RESOLUCIÓN No.

POR MEDIO DE LA CUAL SE TOMAN UNAS DETERMINACIONES DENTRO DE UNA LICENCIA AMBIENTAL

Que mediante oficio Radicado 112-3650 del 4 de octubre 2016, la EMPRESA COLOMBIANA DE CEMENTOS S.A.S – (ECOCEMENTOS S.A.S.), presentó escrito con el fin de que le fuera aprobada unas modificación menores a la licencia ambiental, consistentes en:

Figura 2. Perfil Hidráulico de la Estructura para Todos los Períodos de Retorno

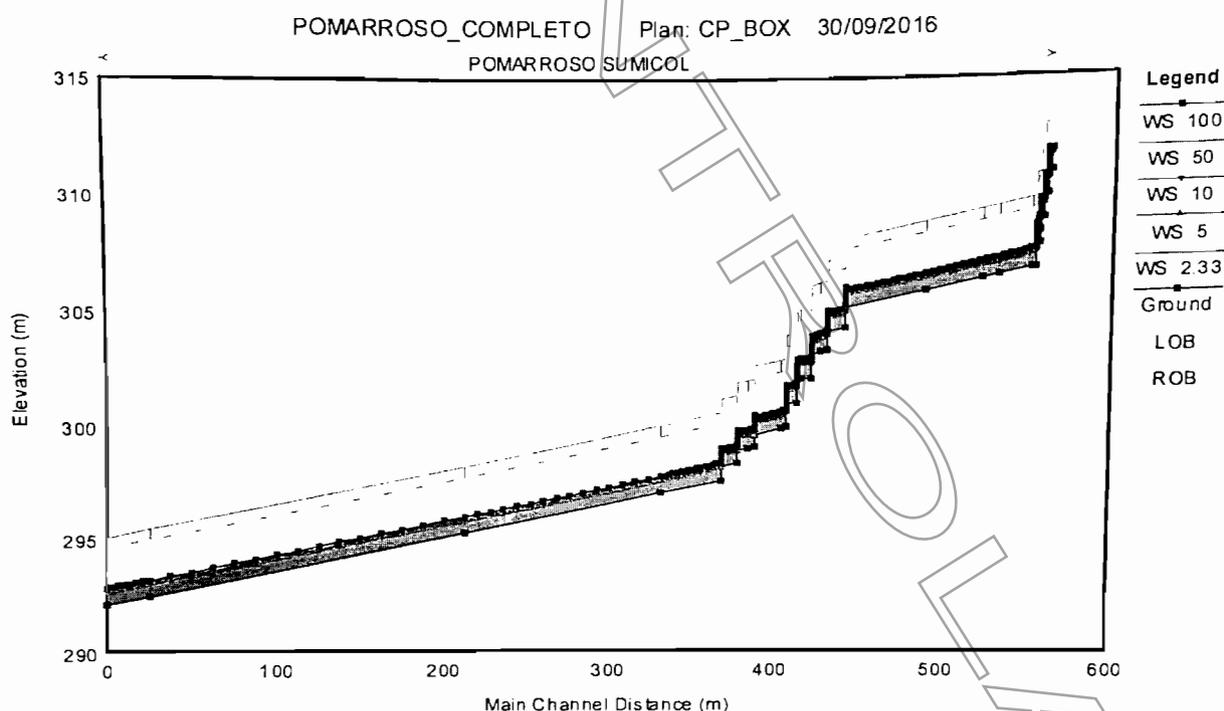
Continuar el box Couvert de base 2.5 m y altura 2.5m en el tramo aguas arriba del cauce desde el sitio de cruce de la autopista en una longitud aproximada de 150m, ya que los estudios geotécnicos de la etapa de pre-construcción han concluido que los taludes de la parte alta de la autopista son inestables con la altura de los muros de la estructura del puente diseñado y recomienda continuar la estructura del puente tipo box couvert en la parte alta del lote sobre la autopista Medellín – Bogotá en la longitud ya mencionada, sobre todo preocupa la zona de pre-homo que debe de tener factores de seguridad altos, así como las estructuras de cimentación que tienen las obras industriales.

Las consideraciones hidrológicas empleadas son las mismas presentadas inicialmente ya que se continua con la misma estructura tipo box Couvert de B=2.5 m H= 2.5m.

La estructura (Box Couvert) tiene una longitud de 150 m y una pendiente promedio del 1.5%.

De acuerdo a la modelación hidráulica se determina que la estructura operaría con suficiente borde libre para el caudal del periodo de retorno de los 100 años (Fr=100), y con una capacidad suficiente para el transporte de cauda de sólidos de ser necesaria.

- 1- Una estructura tipo Box Couvert sobre la fuente Pomorroso, de base 2.5 m y altura 2.5 m en el tramo aguas arriba del cauce desde el sitio de cruce de la autopista en una longitud de 150 m, cumpliendo este además para transportar el caudal de 6.69 m³/s del periodo de retorno de 100 años.
- 2- Dos muros en tierra armada adyacentes a la corriente Caño Seco localizada al norte del predio, muro inferior (muro No.1) tiene una altura que oscila entre 1,90m y 5,28m y una longitud aproximada de 41,0m y el muro superior (muro No.2), con una altura que oscila entre 3,20m y 6,00m y una longitud aproximada de 44,64m. Ambos muros se encuentran por fuera de la mancha de inundación de 100 años de periodo de retorno

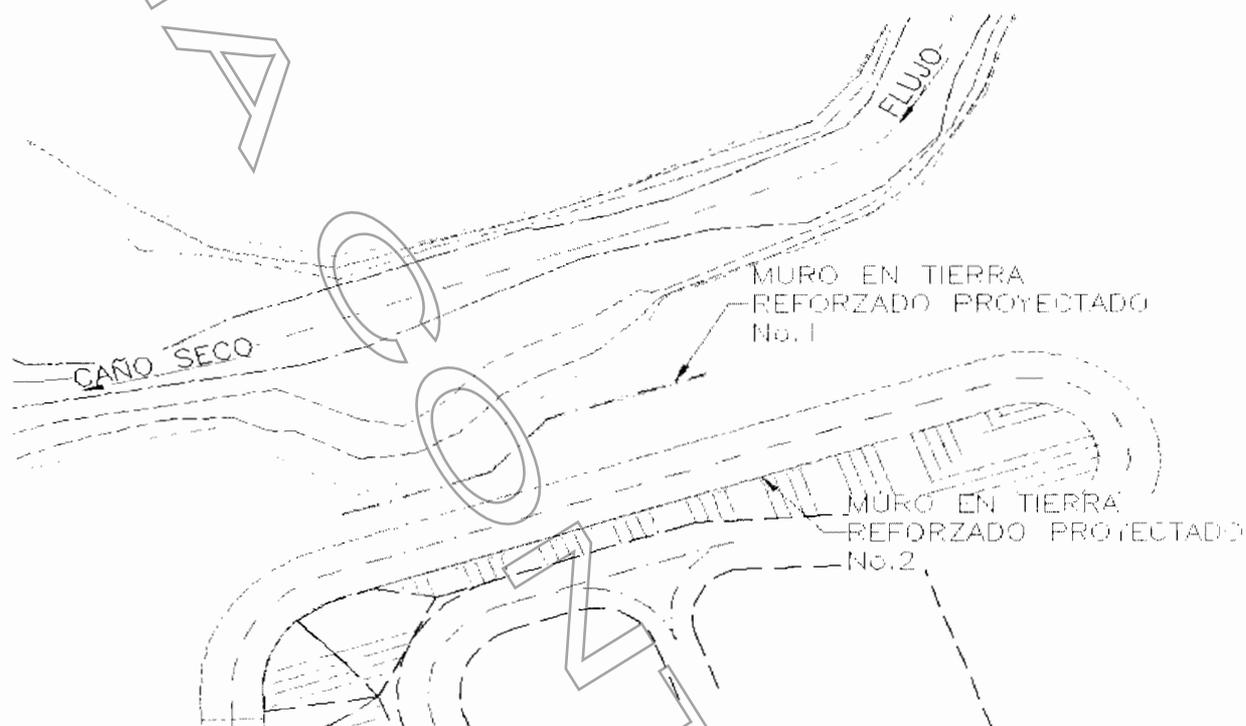
LOTE ECOCEMENTOS S.A.S." se manifiesta la necesidad de construir dos muros en tierra armada adyacentes a la corriente Caño Seco localizada al norte del predio, muro inferior (muro No.1) tiene una cota superior en la elevación 295,80msnm, una altura que oscila entre 1,90m y 5,28m y, una longitud aproximada de 41,0m y el muro superior (muro No.2), que se encuentra sobre la plataforma generada por el muro No.1 tiene una cota superior en la elevación 303,35msnm, una altura que oscila entre 3,20m y 6,00m y una longitud aproximada de 44,64m. Ambos muros se encuentran por fuera de la mancha de inundación de 100 años de periodo de retorno.

- Planean construir dos muros en tierra armada adyacentes a la corriente Caño Seco localizada al norte del predio, muro inferior (muro No.1) tiene una altura que oscila entre 1,90m y 5,28m y una longitud aproximada de 41,0m y el muro superior (muro No.2), con una altura que oscila entre 3,20m y 6,00m y una longitud aproximada de 44,64m. Ambos muros se encuentran por fuera de la mancha de inundación de 100 años de periodo de retorno.

- Los muros en tierra armada deben de contar con el diseño estructural de tal modo que se garantice la estabilidad de estos y evitar daños ambientales por posibles movimientos en masa.
- En caso de requerir autorización por parte de la Agencia Nacional de Infraestructura (ANI), para realizar la conexión con la obra de Ø 36" existente sobre la Autopista Medellín – Bogotá, la empresa Ecocementos deberá adelantar los tramites o autorizaciones que sean necesarias
